**Verslag huishoudelijke elektrische installatie op laagspanning en zeer lage spanning****Algemeen:**

Referentie: 011-20260303-01	Datum controle: 03/03/2026
Keurder: 011

Eigenaar: Onbekend	EAN-code: 541448820046916547
Adres installatie: Ter Varentstraat 31, 2640 - Mortsel	Nummer teller(s): 1LGZ0469730251
Distributienetbeheerder installatie: Fluvius	
Datum uitvoering installatie:	<input checked="" type="checkbox"/> Vóór 01/10/1981 <input type="checkbox"/> Tussen 01/10/1981 en 01/06/2020 <input type="checkbox"/> Vanaf 01/06/2020
Type:	<input checked="" type="checkbox"/> Woonenheid <input type="checkbox"/> Niet-huishoudelijk <input type="checkbox"/> PV <input type="checkbox"/> Batterij <input type="checkbox"/> Laadpaal

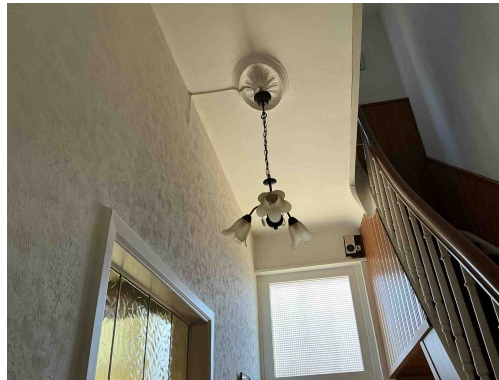
Inbreuk(en):

Klasse 0 toestel is niet toegestaan
Opmerking: Oa woonkamer, hal, slaapkamers

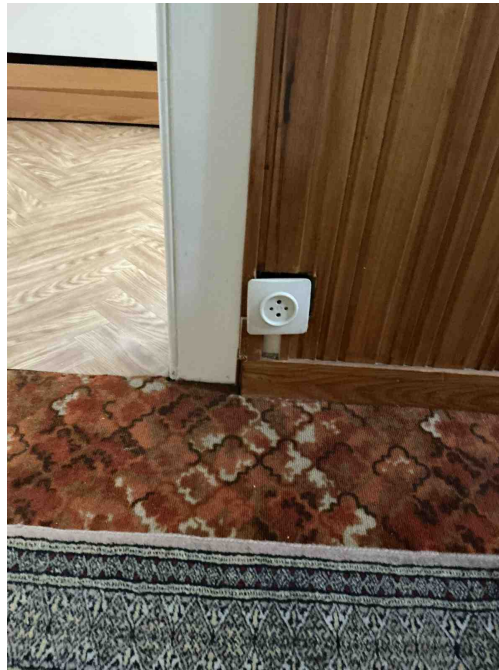
Inbreuk(en):

T11 - De contactdozen waarvan de toegekende stroomsterkte maximaal 16A en de toegekende spanning maximaal 250V bedraagt en niet bedoeld zijn voor de voeding van een of meerdere verbruikstoestellen voor een specifiek doel en niet geplaatst zijn in of op schakel- en verdeelborden, beschikken niet of IPXX-D (incl. gemeenschappelijke delen residentieel geheel) (Boek 1: 4.2.2.3/5.3.5.2).

Opmerking: Oa woonkamer, hal, slaapkamers,....

A20 - Er bevindt zich een contactdoos zonder beschermingsgeleider in de elektrische installatie. Deze is niet geplaatst achter een differentieelstroombeschermingsinrichting met grote (max. 30mA) of zeer grote (max. 10mA) gevoeligheid.

Opmerking: Oa woonkamer, badkamer, hal, slaapkamers,....

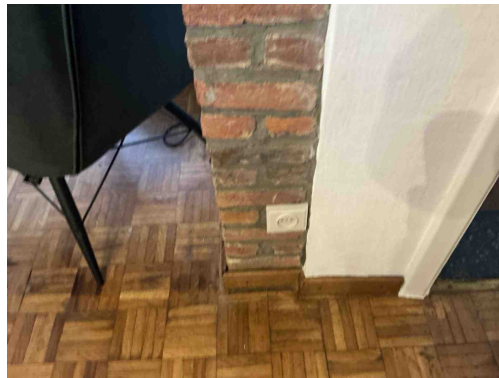
Inbreuk(en):

T11 - De contactdozen waarvan de toegekende stroomsterkte maximaal 16A en de toegekende spanning maximaal 250V bedraagt en niet bedoeld zijn voor de voeding van een of meerdere verbruikstoestellen voor een specifiek doel en niet geplaatst zijn in of op schakel- en verdeelborden, beschikken niet of IPXX-D (incl. gemeenschappelijke delen residentieel geheel) (Boek 1: 4.2.2.3/5.3.5.2).

Opmerking: Oa woonkamer, hal, slaapkamers,....

A20 - Er bevindt zich een contactdoos zonder beschermingsgeleider in de elektrische installatie. Deze is niet geplaatst achter een differentieelstroombeschermingsinrichting met grote (max. 30mA) of zeer grote (max. 10mA) gevoeligheid.

Opmerking: Oa woonkamer, badkamer, hal, slaapkamers,....

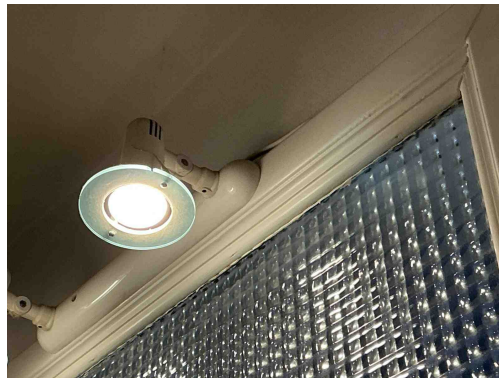
Inbreuk(en):

A20 - Er bevindt zich een contactdoos zonder beschermingsgeleider in de elektrische installatie. Deze is niet geplaatst achter een differentieelstroombeschermingsinrichting met grote (max. 30mA) of zeer grote (max. 10mA) gevoeligheid.

Opmerking: Oa woonkamer, badkamer, hal, slaapkamers,....

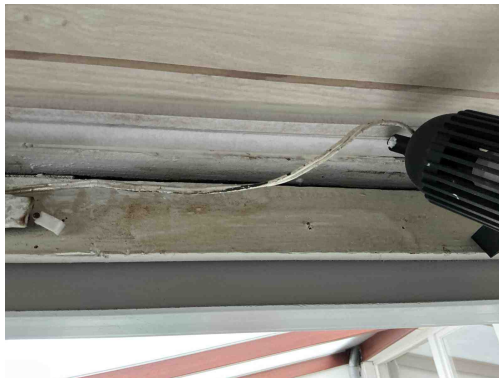
Inbreuk(en):

C38 - Het gebruikte kabeltype (snoerkabel) voldoet niet aan de specificaties die van toepassing zijn op voedingsleidingen voor vaste installatie (Boek 1: 1.4.2.1, 5.2.6.2).

Opmerking: Oa badkamer

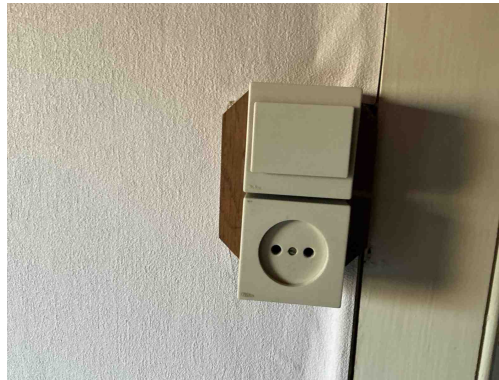
Inbreuk(en):

C27 - Het gebruik van geleiders van het type VTLmB (côte-à-côte) is niet toegestaan (Boek 1: 1.4.2.1).

Opmerking: Oa berging

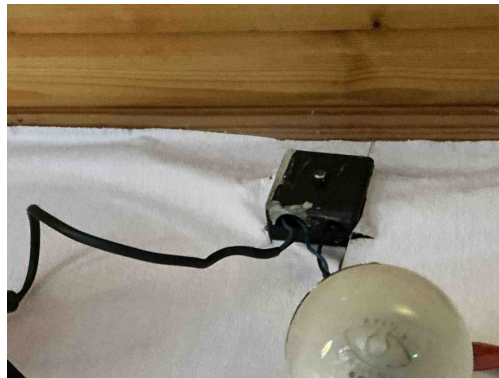
Inbreuk(en):

T13 - Opbouwcontactdozen en/of -schakelaars zonder achterplaatje mogen niet rechtstreeks op een brandbare ondergrond bevestigd worden (Boek 1: 4.3.3.5).

Opmerking: Oa zolder
